Oggetto: Progetto di adeguamento alle BAT dello stabilimento di Firenze – Procedimento di verifica di assoggettabilità alla VIA presso il MATTM – richiesta di accesso agli atti del settore VIA della RT del 14/05/2019 – Osservazioni di ARPAT, del Comune di Firenze e della Regione Toscana (settore Servizi Pubblici Locali, Energia e Inquinamenti) – trasmissione relazioni integrative rispetto alle osservazioni pervenute.

Verifica di assoggettabilità a VIA

Relazione tecnica integrativa

Osservazioni Comune di Firenze
Relazione tecnica integrativa

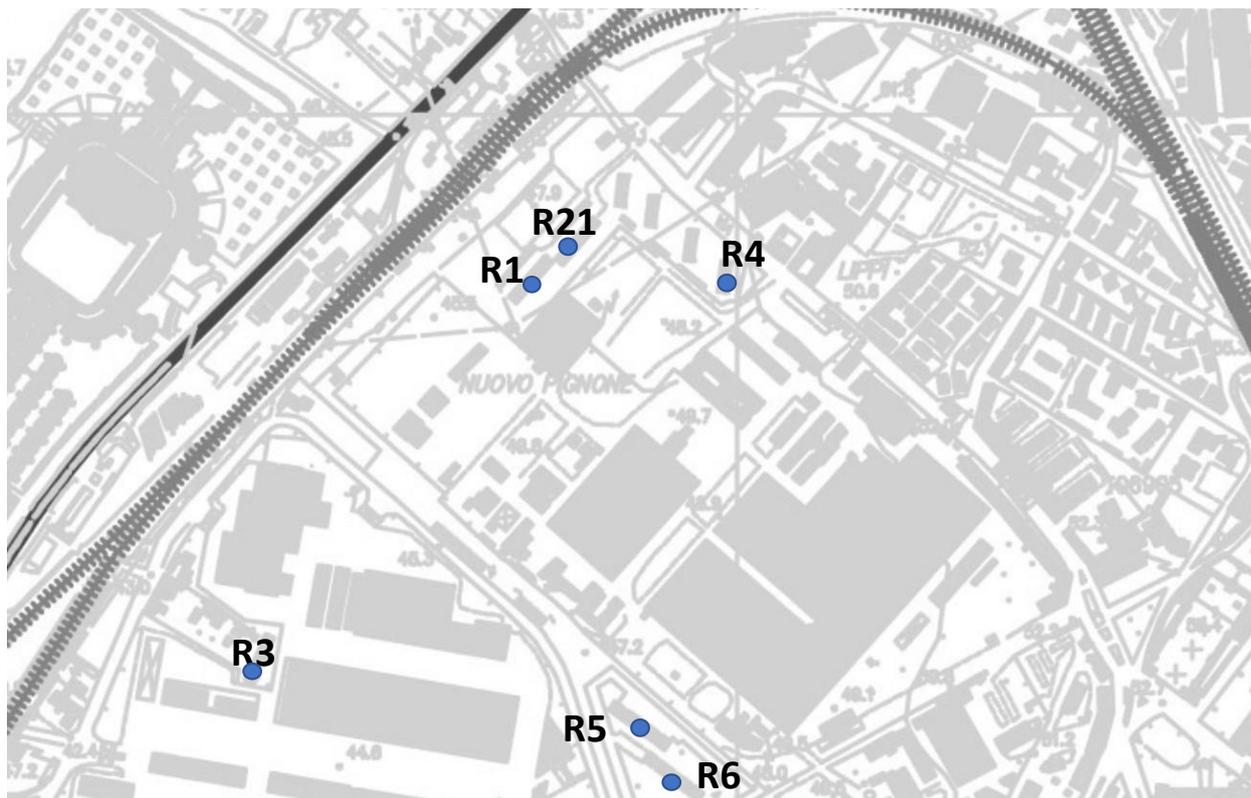
Elemento critico evidenziato nel parere di ARPAT è la localizzazione della nuova turbina LT5.

"Sotto il profilo sostanziale si osserva anzitutto che l'emissione della nuova turbina LT5 verrebbe collocata in una posizione diversa nel sedime dello stabilimento, più vicina a due edifici piuttosto elevati (circa 25 m dal piano di campagna, 8 piani fuori terra) aventi destinazione residenziale [...].

Si ritiene necessario che il proponente effettui un approfondimento delle valutazioni ambientali [...]. Tale approfondimento potrebbe anche determinare una diversa collocazione della nuova turbina o quanto meno del camino di convogliamento degli effluenti (da allontanare quanto più possibile rispetto dai due edifici residenziali citati".

Di seguito si riportano le motivazioni che hanno portato il proponente ad identificare quell'area come idonea. Nuovo Pignone Srl ha attualmente installato all'interno del proprio sito produttivo di Firenze un impianto di cogenerazione, composto da una turbina a gas modello PGT5 e una turbina a vapore, con generatore elettrico.

La turbina a gas modello LT5 non potrà essere installata nell'attuale posizione della PGT5 principalmente per motivi di ingombro.

Il progetto realizzato dall'ingegneria BHGE per la nuova LT5 prevede uno skid a sé stante con relativo generatore, motivo per il quale l'attuale spazio non risulta più sufficiente.

ALLEGATO 3
SOVRAPPOSIZIONE AREE DI SCAVO E LE
SORGENTI DI SUOLO SUPERFICIALE (SS)

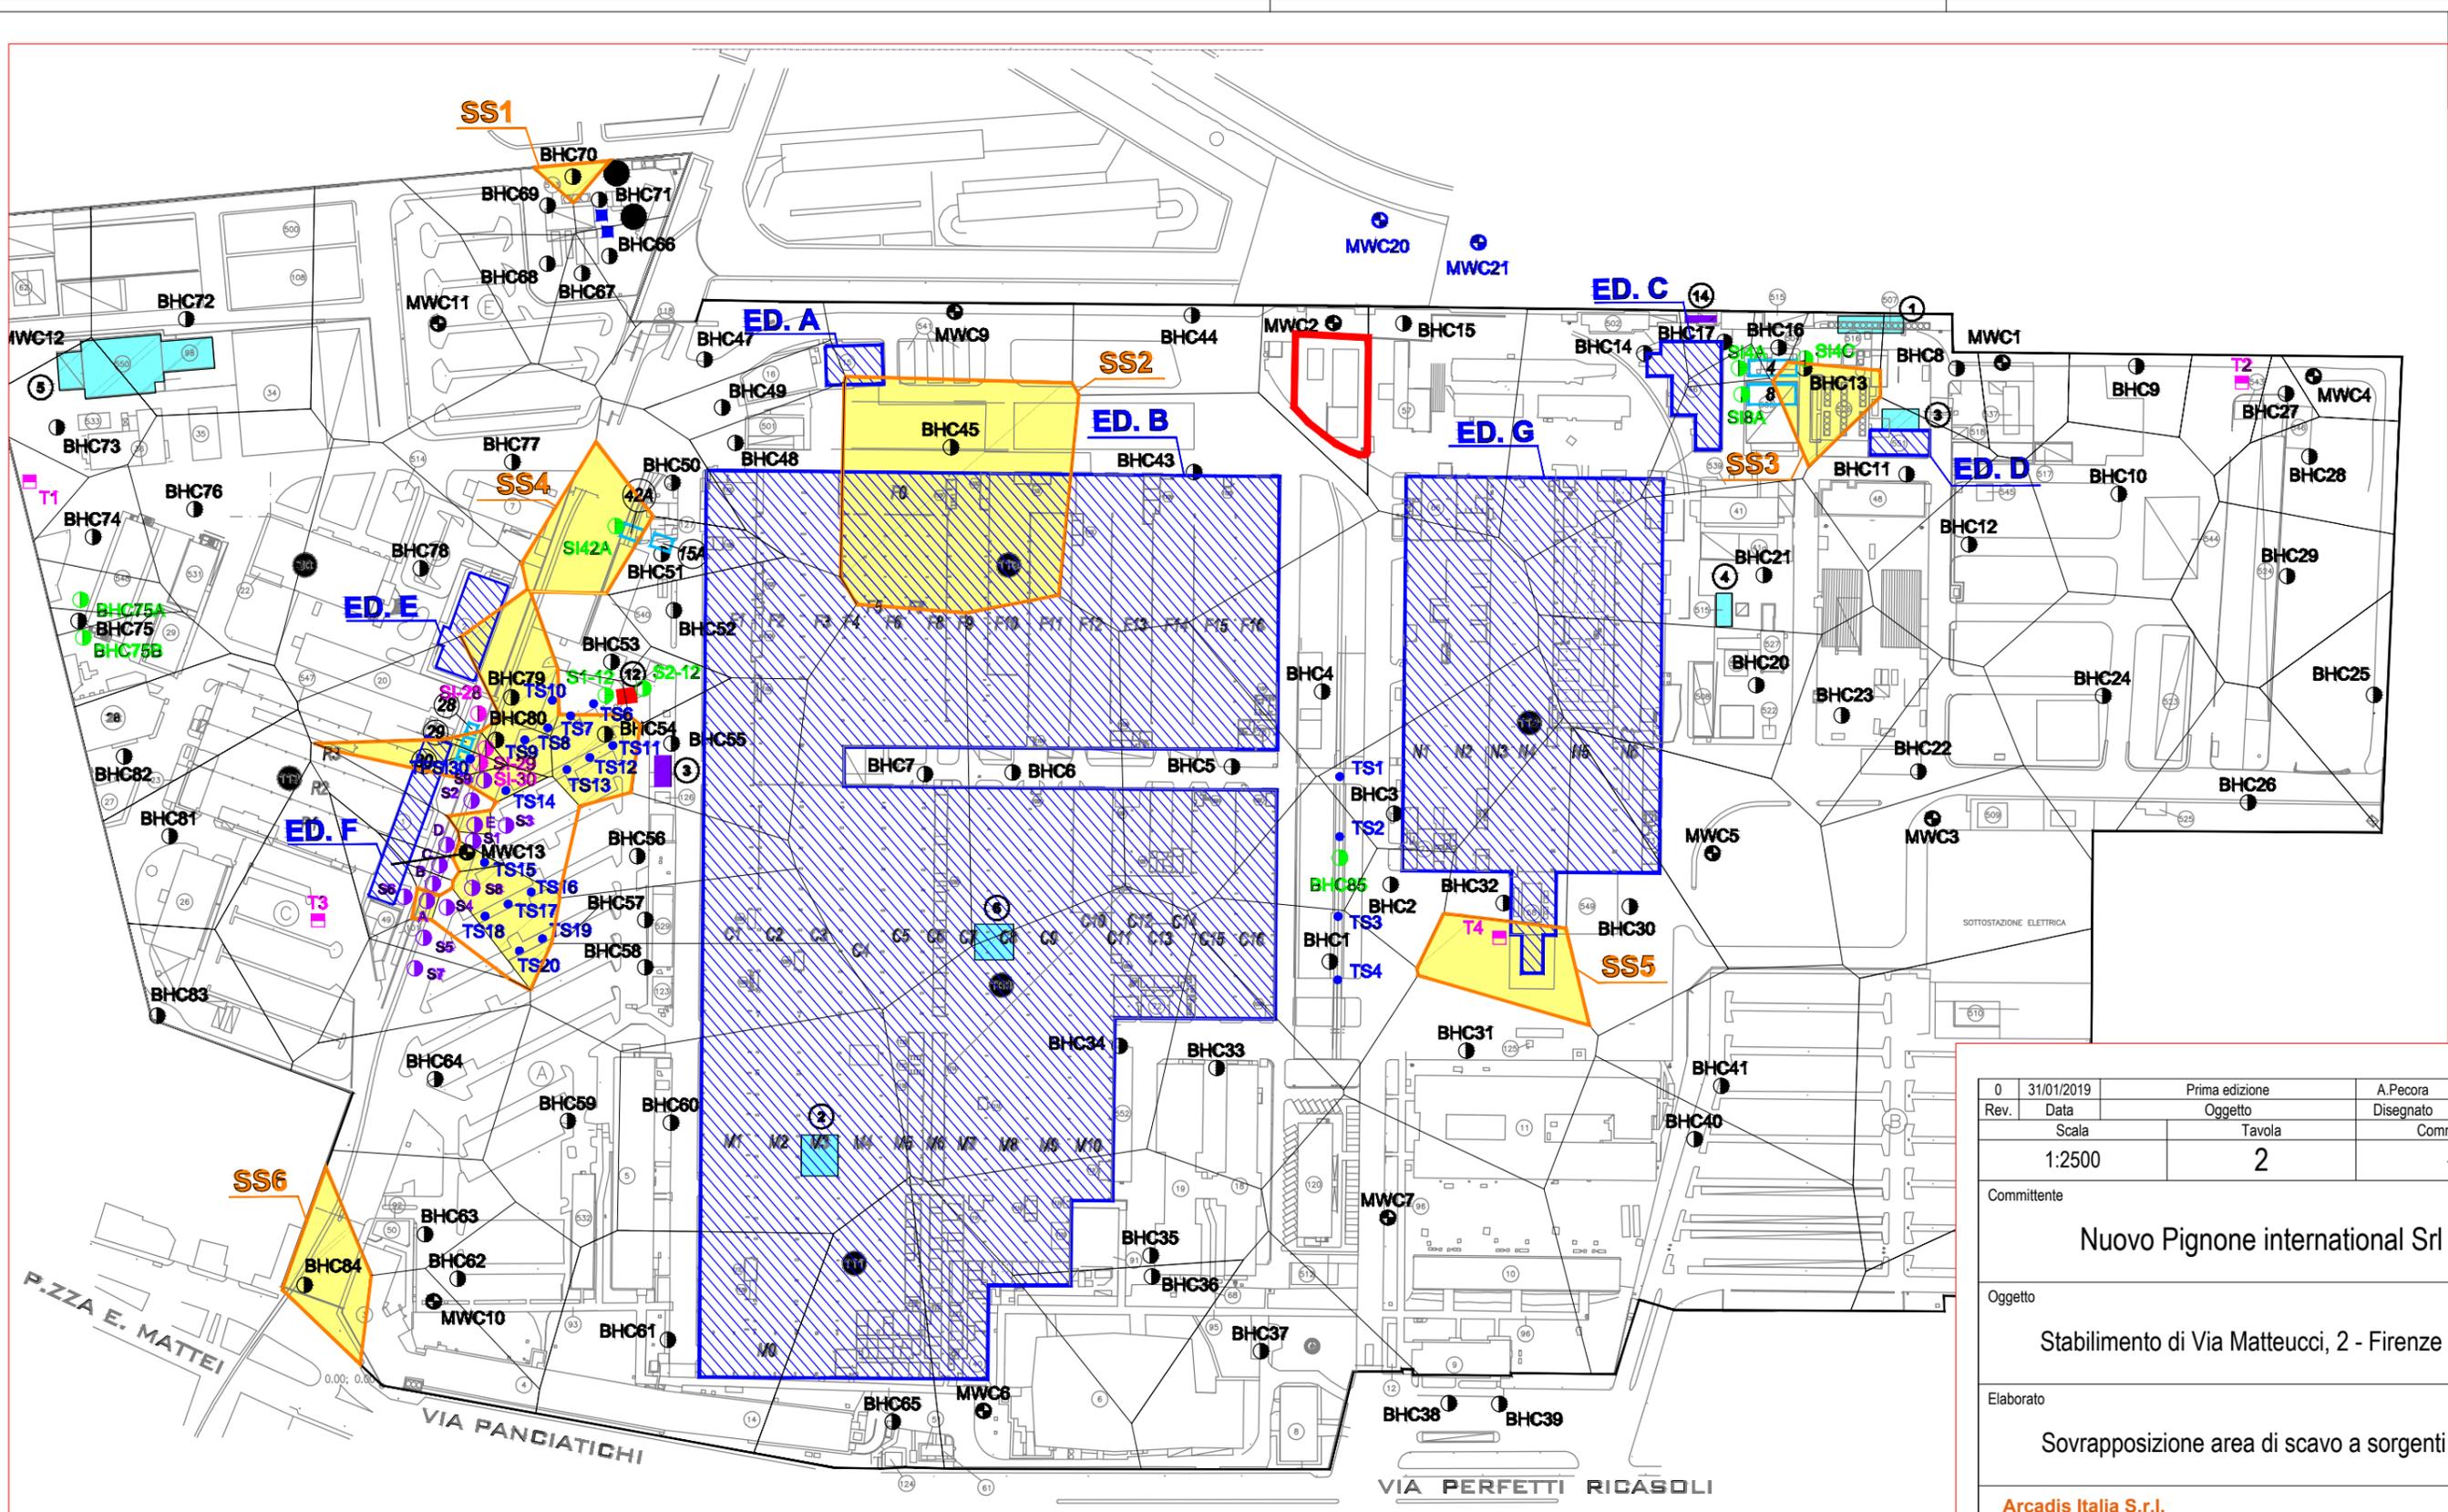
Si rileva che l'ubicazione della nuova centrale di cogenerazione, pur non essendo presenti planimetrie di dettaglio, per quanto rilevabile dalla fig. 4 della relazione tecnica descrittiva, sembrerebbe sovrapporsi

Si ritiene necessario che siano forniti chiarimenti in merito. Si ricorda che l'autorizzazione all'esecuzione di un intervento di bonifica/messa in sicurezza costituisce dichiarazione di pubblica utilità, di urgenza ed indifferibilità dei lavori e che pertanto eventuali modifiche al layout del progetto di MISO approvato, che di dovessero rendere necessarie ai fini della realizzazione della nuova centrale di cogenerazione, saranno soggette ad apposita valutazione nell'ambito di autonoma conferenza dei servizi convocata ai sensi dell'art. 242 del D.Lgs 152/06.

L'installazione della nuova turbina LT5 non comporterà alcuna modifica del progetto di MISO approvato né tantomeno interferirà con il corretto funzionamento dello stesso come meglio evidenziato di seguito.
